2. 壁高欄形状変更及び景観配慮検討内容の報告

■ 壁高欄の形状変更について

壁高欄の形状比較検討

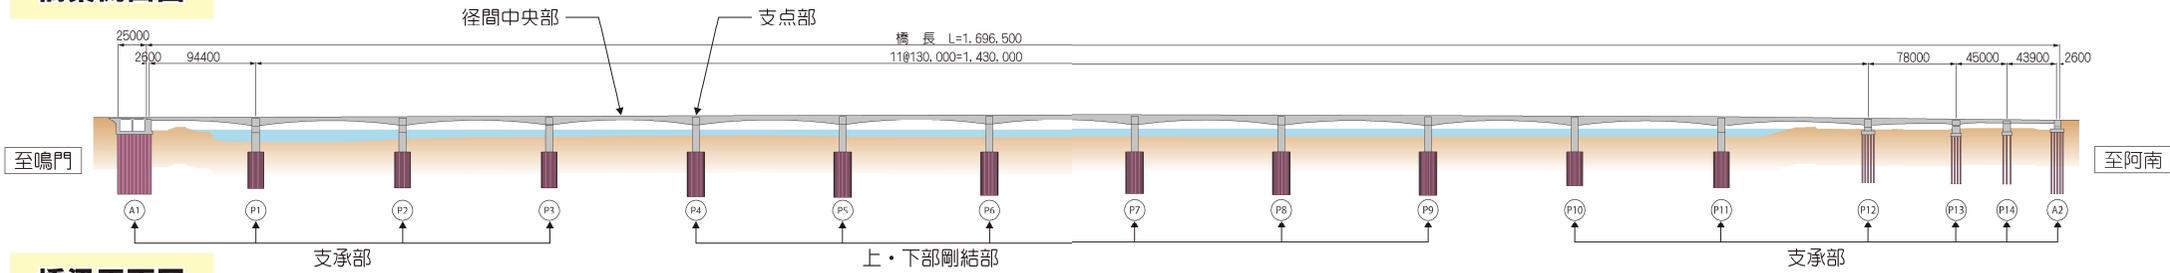
【課題】 荒天等の自然影響による想定外の風・波・浚渫により工事への影響が生じていることに鑑み、以下の事項について再考。

- ① 今後も天候リスクを包含している非常に厳しい事業工程の中、一日でも早い供用を目指して、工程的に優位な構造形式等の検討が必要。
- ② 浚渫量の増加に伴い、事業費が大幅に増加している状況下、今後の不確定要素も踏まえ、コスト縮減の観点から、経済的に優位な構造形式の検討が必要。
- ③ 現地施工期間での測定実績における風速10m/s以上の強風日は約200日/年、15m/s以上の強風日は約40日/年 が確認されていることから、運転者の安全性向上に資する構造形式が理想。

比較要素	半壁高欄	全壁高欄
構造図 (断面)		
工程性	<ul style="list-style-type: none"> • 全体で約13.5ヵ月 ※鋼製高欄の設置作業に時間を要する 	<ul style="list-style-type: none"> • 全体で約12.5ヵ月（半壁高欄に比べ▲1ヶ月） ※鉄筋・型枠・Con打設の単純作業で効率的 • 舗装引渡し工程が逼迫しており、早期引渡しが開通目標達成への必須条件（特に防水工工程が極めて厳しい状況）
経済性	<ul style="list-style-type: none"> • 施工費 122 千円/m ※総額4.2億円 • 想定耐用年数 約100年（アルミ合金製高欄） • 事故時のメンテナンス時に規制（通行止め）が必要 	<ul style="list-style-type: none"> • 設置費 56 千円/m ※総額1.9億円 • 想定耐用年数 約100年（コンクリート壁高欄）
安全性	<ul style="list-style-type: none"> • 安全性は問題なし 	<ul style="list-style-type: none"> • 安全性は問題なし
強風時の 安全性	<ul style="list-style-type: none"> • 海峡部や山間部など実績多数。 	<ul style="list-style-type: none"> • 半壁高欄と同様 • 強風の影響を受けやすい2輪車に対して、半壁高欄より少しでも走行安全性が高いと思慮される
総合評価	○	◎

【対応】（案）半壁高欄 ⇒ **全壁高欄に形状変更** する。

（メリット） 工程性・経済性の向上が図られる。

（デメリット） 走行車（普通車）からの景色の見通しにおいて開放感が劣る。

完成イメージ図 視点位置図

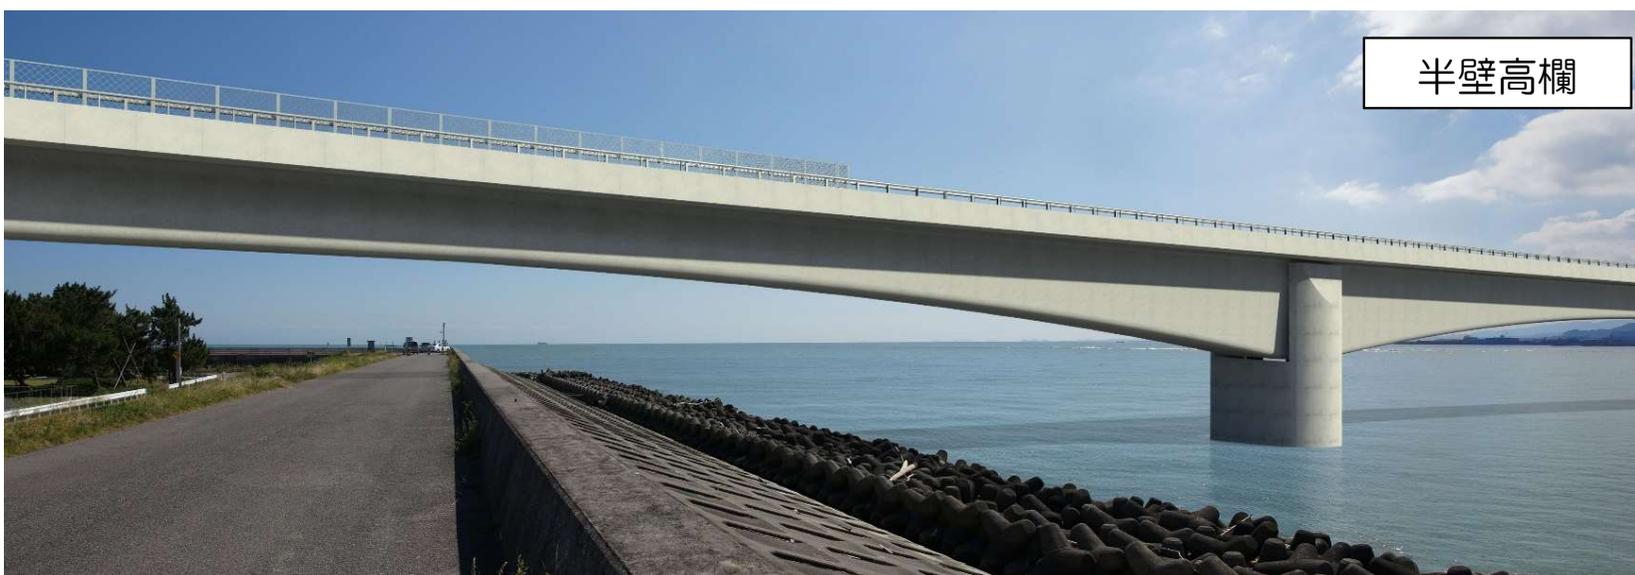
内景観

全壁高欄

半壁高欄

視点① 外景観（左岸側）

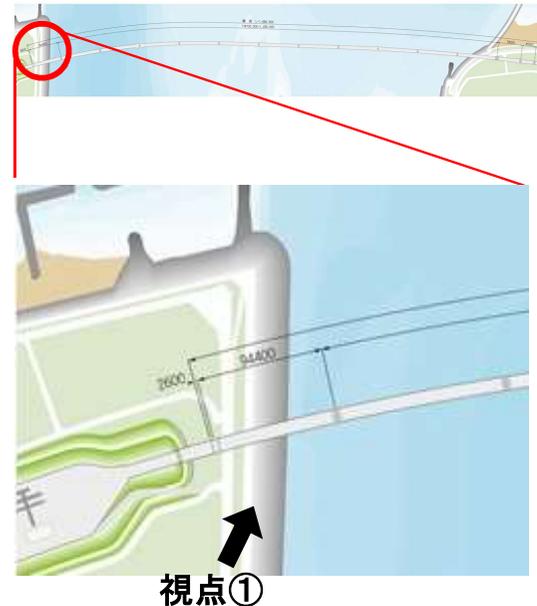
全壁高欄

半壁高欄

視点③ A1 (橋台) 景観への考慮①

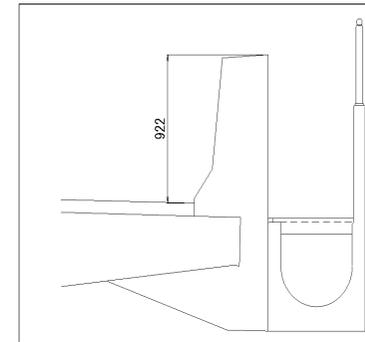
- ①排水側溝の採用により、橋梁本体コンクリートとの一体感を向上させた。
- ②排水側溝を直角形状にしたことで陰影線を濃くして橋梁をスレンダーに見せ、圧迫感を軽減した。
- ③橋台部にも排水側溝を設置することで、橋梁部と橋台部の一貫性・一体感を持たせた。

壁高欄の外側に排水側溝を設置

視点④・⑤ A1（橋台）景観への考慮②

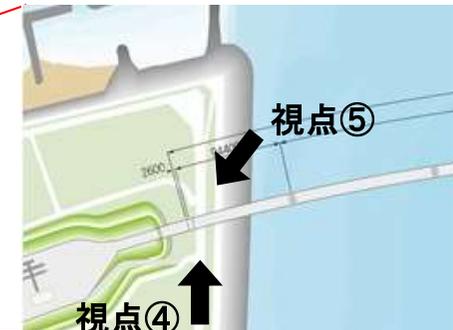
- ④ 桁端部の沓隠し壁を高くすることで橋台部と橋梁部の一体感を向上させた。
- ⑤ 橋台をBOX化にすることで、コンクリート壁の圧迫感を軽減し、開放感を創出した。
- ⑥ 排水管をコンクリートと近似色とし、異物感を減少させる。
- ⑦ 検査路へのアプローチを路下側からとすることでタラップを排除するとともに、検査路をFRP製にすることで、防錆対策だけでなく部材を軽量化及び簡素化し、異物感の軽減を図った。
※上部工（桁内）へのアプローチは巻末参考資料に示す

視点⑥・⑦ A2（橋台）景観への考慮

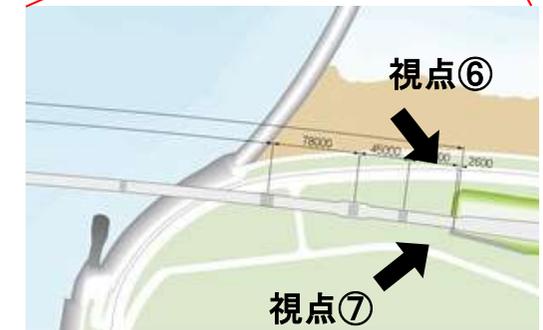
- ①桁端部の沓隠し壁を高くすることで橋台部と橋梁部の一体感を向上させた。
- ②検査路をFRP製にすることで、防錆対策だけでなく部材を軽量化及び簡素化し、異物感の軽減を図った。
- ③排水管をコンクリートと近似色とし、異物感を減少させる。

視点⑥ 植栽イメージ

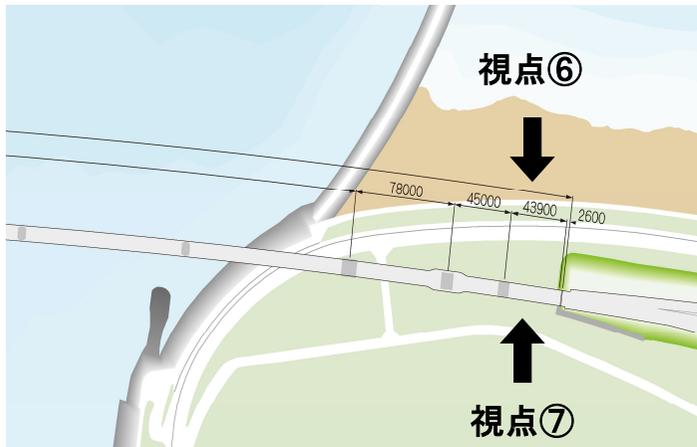
用地境界（壁高欄軒下ライン）に樹木（高木）を追加配置することで、南側の橋台部景観を改善することもできる。

- ・ 植樹によるメリット・デメリット
（メリット） 視点⑥からは検査路・排水管が隠れる
（デメリット） 視点⑦からは海が見通せなくなるなど住宅地側からの視界を閉塞してしまう

A - A (内観図) S=1:75

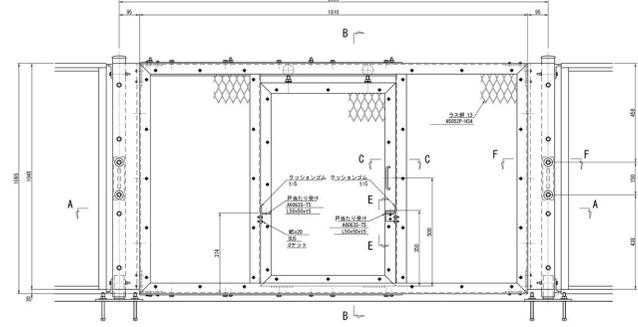
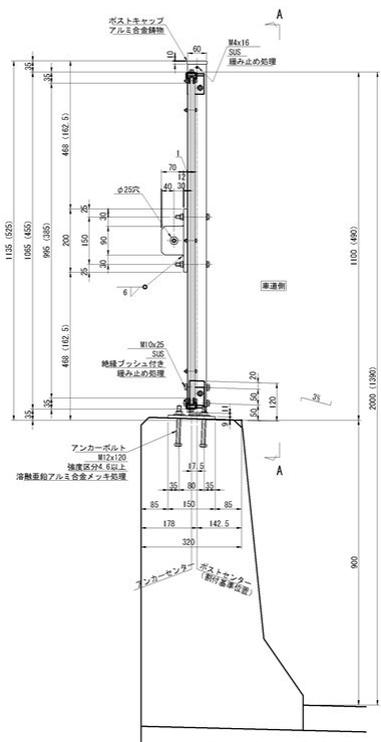
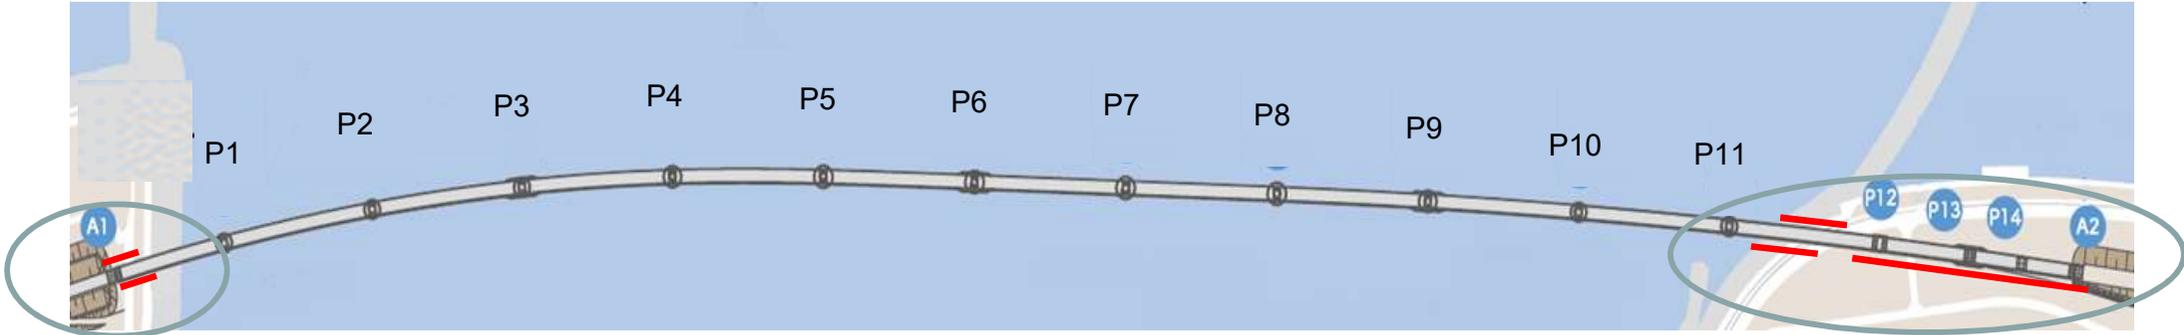
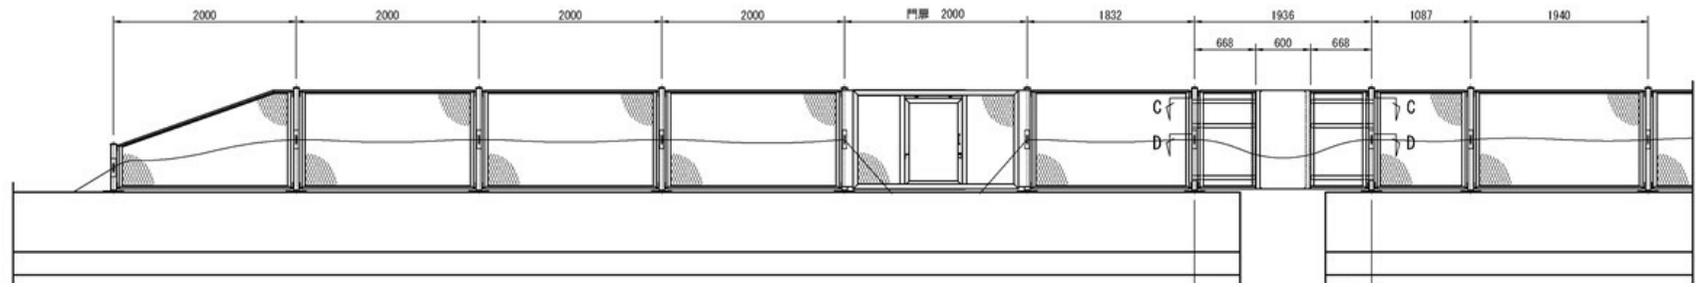
- ①壁高欄天端の支柱基礎とすることで、景観上余計な固定ブラケット・ボルト等を無くすことに配慮した。
- ②アルミ製の軽量素材とすることで、防錆対策を図り、壁高欄の錆汁などによる汚損対策に配慮した。
